SAILOR

Service Information No.
Kundendienst-Mitteilung No.
Service Information No.
Información de servicio No.
Servicemeddelelse No.

26

Vedr. modtagerne SAILOR 46T, 46TD og 66T.

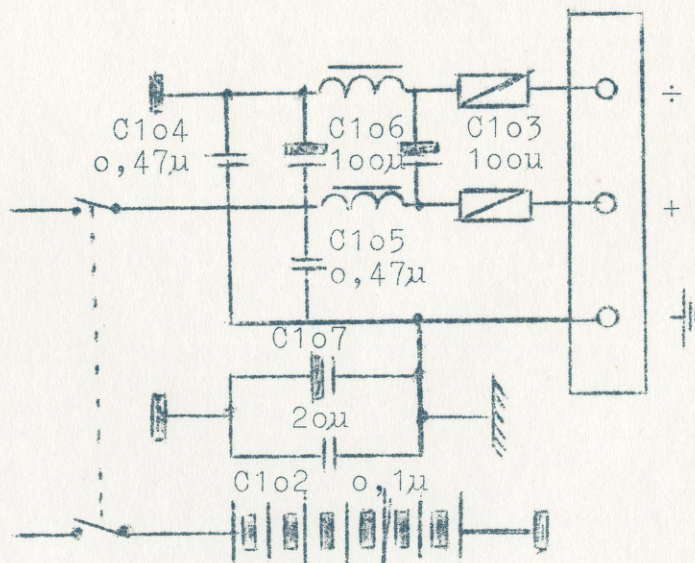
For at forbedre vore modtagere med hensyn til følsomhed overfor netstøj har vi forbedret netstøjfiltret, som vil være monteret i modtagerne fremover. Det vil sige for SAILOR 46T's vedkommende fra og med serie G, dog er det for en stor dels vedkommende monteret i serie F. For SAILOR 46TD's vedkommende fra og med serie F, dog er det for en stor dels vedkommende allerede monteret i serie E. For SAILOR 66T's vedkommende fra og med serie C. Filtrets udseende er som vist nedenfor.
